V rámci prebiehajúcej súťaže č. 358/25 na predmet „**VD Žilina – Rekonštrukcia autonómneho systému varovania a vyrozumenia (ASVaV) časť monitoring**“ boli vyhlasovateľovi doručené otázky týkajúce sa súťažnej dokumentácie. Vyhlasovateľ na doručené otázky poskytuje nasledovné odpovede:

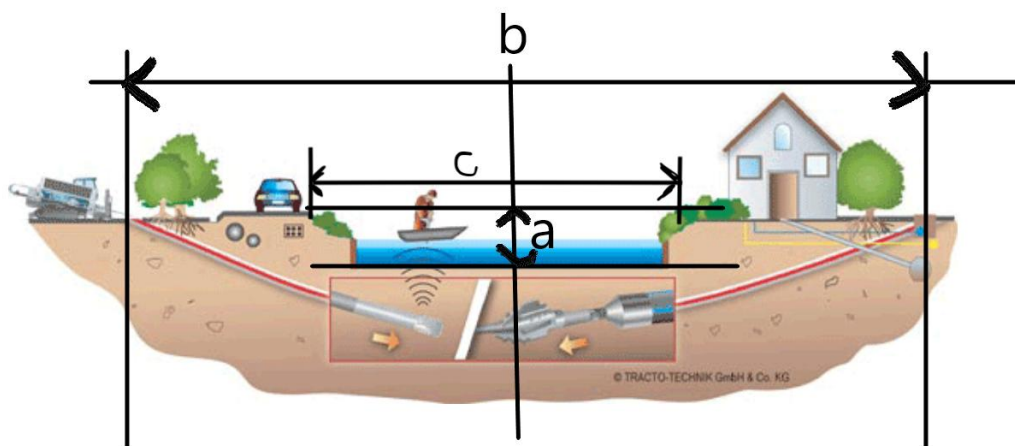
Dobrý deň, Chcem sa spýtať Vyhlasovateľa k bodu č. 1.3 Obmena technológie staníc DT1 – DT4 v prílohe č. 1a Špecifikácia: - Na obhliadke miesta plnenia dňa 10.2.2026 bol zistený nesúlad medzi Prílohou č.1a Špecifikácia a skutočným zapojením napájania jednotlivých DT rozvádzačov. Prosím Vyhlasovateľa o ujasnenie, odkiaľ sú jednotlivé rozvádzače napájané a aké sú nové požiadavky na základe zistených skutočností

Vyhlasovateľ predkladá vyjadrenie k napojeniu jednotlivých DT staníc.

Stanica DT1 bude napojená doplneným káblom z rozvádzača označeného RGS2 zaisteného napájania, umiestneného v miestnosti usmerňovačov, na rezervný vývod. Vzdialenosť medzi DT1 a RGS2 je cca 50m.

Stanica DT2 bude napojená doplneným káblom z rozvádzača označeného RGS2 zaisteného napájania, umiestneného v miestnosti usmerňovačov, na rezervný vývod. Vzdialenosť medzi DT2 a RSG2 je cca 130m. Nezaistené napájanie pre DT2 bude z preložené z rozvádzača R-DA do RS21.

Stanica DT3 bude napojená pôvodným káblom (WL300) z rozvádzača označeného RGS2 zaisteného napájania, umiestneného v miestnosti usmerňovačov. Do RGS2 sa požaduje doplniť vhodné istenie pre napojenia DT3. Pôvodný napájací kábel bude presmerovaný z rozvádzača R-DA do rozvádzača označeného RGS2, dĺžka existujúceho kábla je dostatočná na preloženie.

Stanica DT4 ostane elektricky napojená bez zmeny. V stanici bude zabezpečené elektrické napájanie v prípade výpadku elektriny z UPS v trvaní 72hodín. O výpadku elektriny bude v systéme informácia na velíne.
